AMT FÜR GEMEINDEN UND RAUMORDNUNG (2022)
KUeO Beichfeld: Mitwirkungsbericht. Bern: AGR. 51 p.

1 GRUND UND GEGENSTAND DER MITWIRKUNG

Abb. 1: Umfassende Abklärung von acht Erschliessungsvarianten. Pink = Projekt Beichfeld. Grün = Fertig abgebaute Kiesgrube Mättehölzli und deren Erschliessung durch das Zihlhag-Quartier. Gelb = Kantonsstrasse.

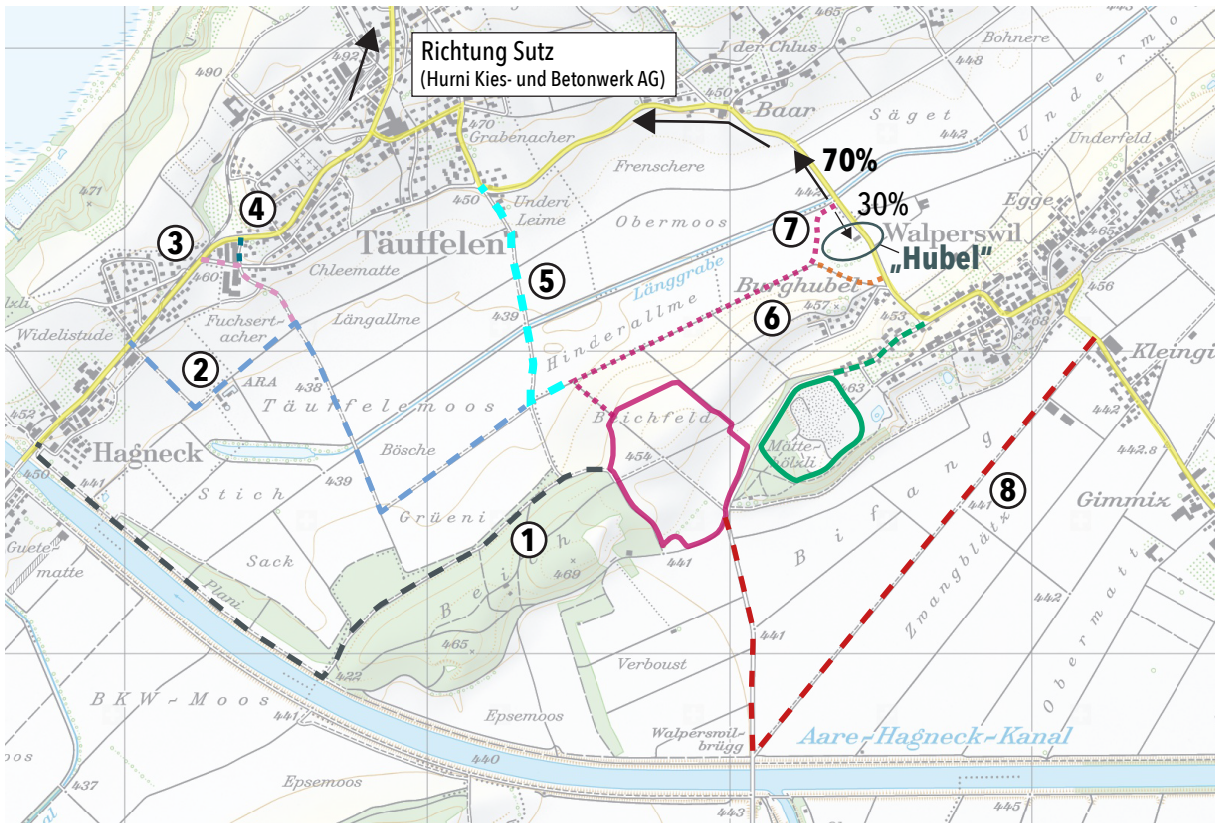
Die Variante war ein massgeblicher Grund, weshalb das Projekt an der Gemeindeversammlung im 2019 abgelehnt wurde. Dies mit dem Argument, dass der Anschluss an die Kantonsstrasse aufgrund des nördlichen, sichteinschränkenden Hubels «lebensgefährlich» sei (vgl. Abb. 1).

Weiter wurde im Rahmen der Mitwirkung die Variante 8 (vgl. Abb. 1), in Kombination mit einer zusätzlichen Variante Nord, von verschiedenen Bewohnern:innen von Walperswil vorgeschlagen. Dies mit der Begründung, dass das Dorf Walperswil zu umfahren sei.

Das AGR hält an der geplanten Erschliessung fest (vgl. Variante 7, Abb. 1&2). Die Erschliessung ist das Resultat eines breiten, nochmals überprüften, Variantenstudiums und dank der Zusammenarbeit mit dem kantonalen Tiefbauamt möglich. Die geplante Zufahrtsstrasse nutzt grösstenteils bestehende Flurwege, sieht Ausweichstellen und den Ausbau des Strassenanschlusses an die Kantonsstrasse vor. Das Vorhaben Beichfeld wird damit angemessen erschlossen. Die gesetzlichen Vorgaben zu Luft und Lärm werden überall, auch bei den Wohnhäusern des Burghubelquartiers, erfüllt: Die Werte liegen deutlich unter den gesetzlichen Grenzwerten. Das gegenüber der kommunalen UeO von 2019 vorgebrachte Argument, wonach der Anschluss an die Kantonsstrasse «lebensgefährlich» sei, konnte entkräftet werden.
